TECH TIP 009

E14/TT009 версия 1.0
2014/12

OAP7144

БЕНЗИНОВЫЙ ДВИГАТЕЛЬ 1.4, OPEL И VAUXHALL

РИС. 1

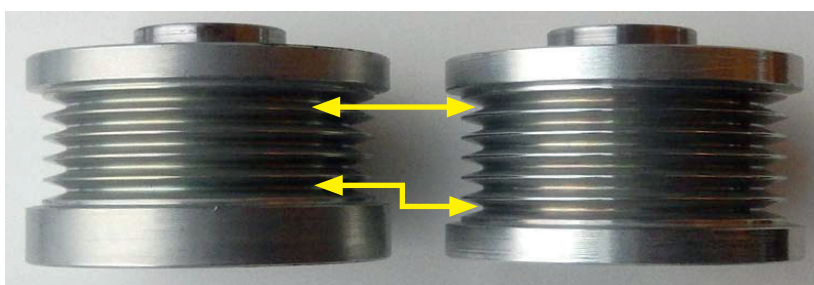
На некоторых двигателях Opel/Vauxhall (коды: A14NEL, A14NET, A14XEL, A14XER) ремни могут иметь 5 или 6 клиньев, а муфты — 5 или 6 канавок. Это зависит от даты изготовления автомобиля. Компания Gates рекомендует заменить обгонную муфту генератора с 5 канавками (рис. 1, слева) муфтой OAP7144 с 6 канавками (рис. 1, справа).
